Objet : Loi modifiée du 15 mai 2018 relative à l'évaluation des incidences sur l'environnement (EIE)
Evaluation du projet « Parc éolien Oekostroum Eeschpelt Bärel » sur le territoire des communes de Lac de la Haute-Sûre et de Winseler - Avis sur le rapport d'évaluation des incidences sur l'environnement

« Parc éolien Oekostroum Eeschpelt-Bärel »

Avis spécifique du Ministère de l'Environnement, du Climat et de la Biodiversité sur le contenu du rapport d'évaluation des incidences sur l'environnement

Evaluation du projet « Parc éolien Oekostroum Eeschpelt Bärel » sur le territoire des communes du Lac de la Haute-Sûre et de Winseler – Avis concernant le rapport d'évaluation.

Figure 1: Extrait de la carte n° 13 "Ligne de raccordement" de janvier 2025. En rose, le tracé alternatif est indiqué, qui devrait servir de ligne de raccordement.

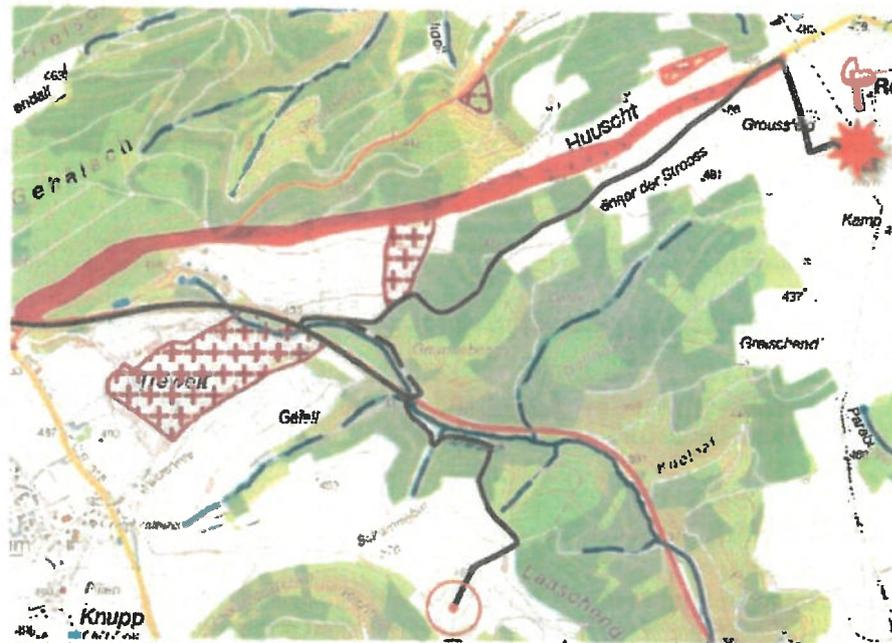
Afin d'éviter la fragmentation des forêts ayant pour conséquence la déstabilisation des peuplements forestiers, d'éviter autant que possible la destruction, la réduction ou la détérioration des biotopes, des habitats et des habitats d'espèces, de préserver les sols des dégâts éventuels causés par le passage d'engins lourds lors de la réalisation des raccordements et du transport des matériaux vers les sites prévus, et de minimiser l'impact potentiel sur la faune sauvage, le requérant devrait être tenu de planifier les tracés des raccordements à travers des routes et des chemins existants. Or, le projet prévoit que la

section du raccordement entre Schumannseck et Roullingen traverse la forêt, alors qu'une alternative le long du CR138 (figure 1) existe.

Figure 2: Extrait de la carte n° 13 "Ligne de raccordement" de janvier 2025. Situation des biotopes, marqués en vert.

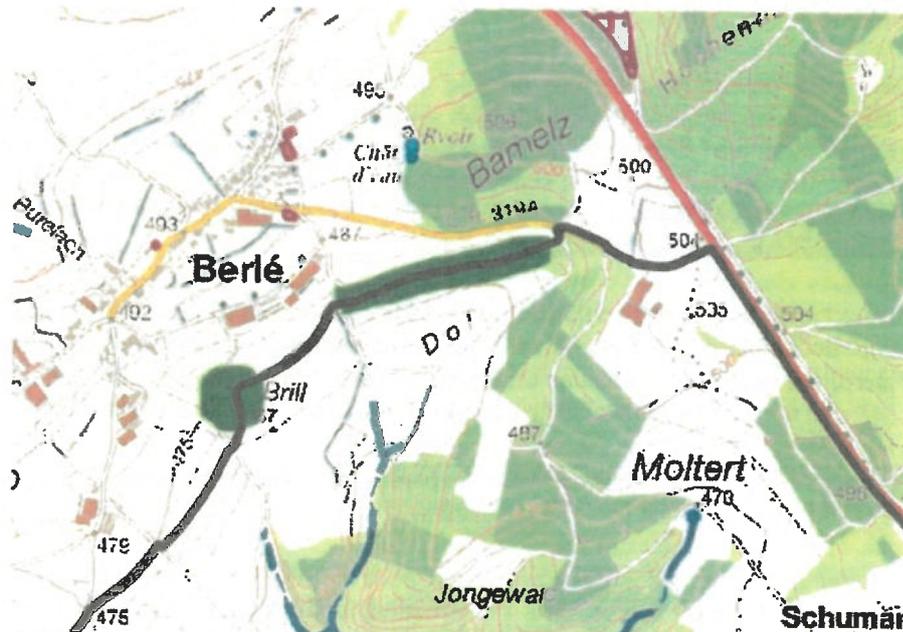
De même le tracé de la ligne de raccordement près de Berlé prévoit de traverser des biotopes (BK 17, BK 18 et BK 19), qui sont indiqués en vert sur la figure 2. Afin de minimiser l'impact sur l'environnement, un tracé alternatif par les routes et chemins existants devrait être imposé au requérant.

Figure 3: Extrait de la carte n° 13 "Ligne de raccordement" de janvier 2025. Situation des biotope (marqués en vert) et forêt (marqué en orange).

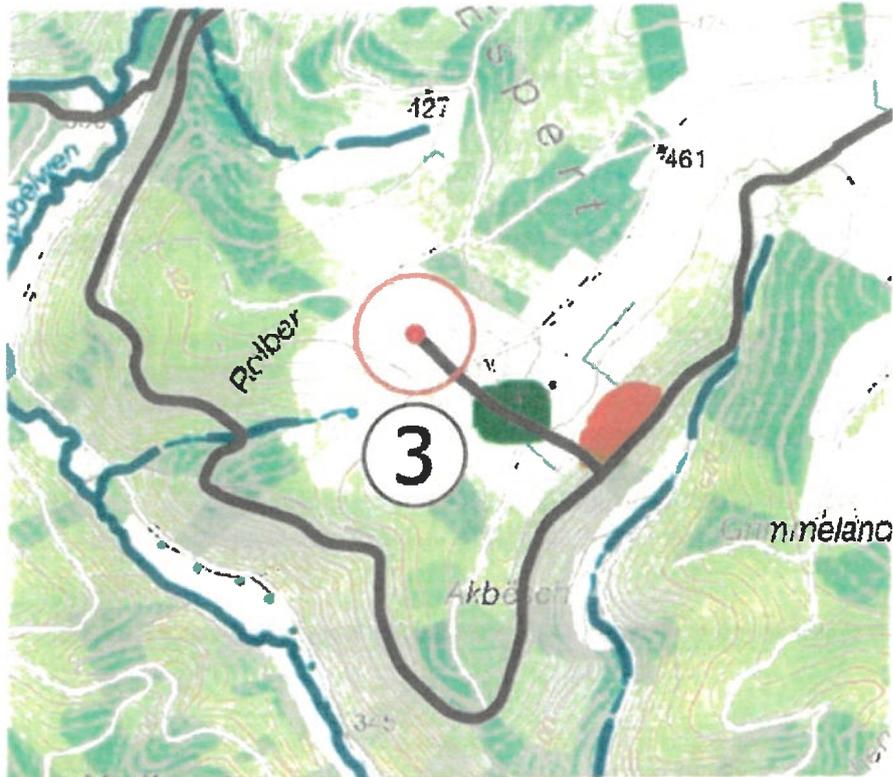
Le raccordement de la troisième éolienne nécessiterait également le creusement d'une tranche en forêt et à travers des biotopes de type BK17 (figure 3).

Figure 4: Extrait de la carte n° 13 "Ligne de raccordement" de janvier 2025. Situation des forêts (orange) et traverse du ruisseau (rose).

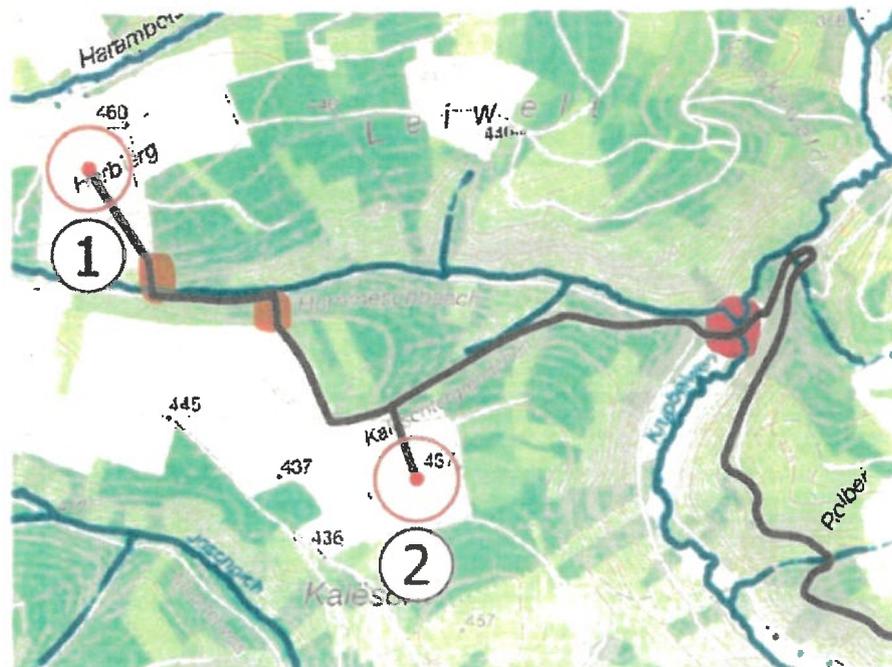
Entre la deuxième et la troisième éolienne, la ligne de raccordement traverserait un ruisseau (BK12). De plus, pour atteindre la première éolienne, les forêts seraient traversées à deux reprises, ce qui entraînerait certainement des abattages d'arbres, voire le défrichement de la forêt.
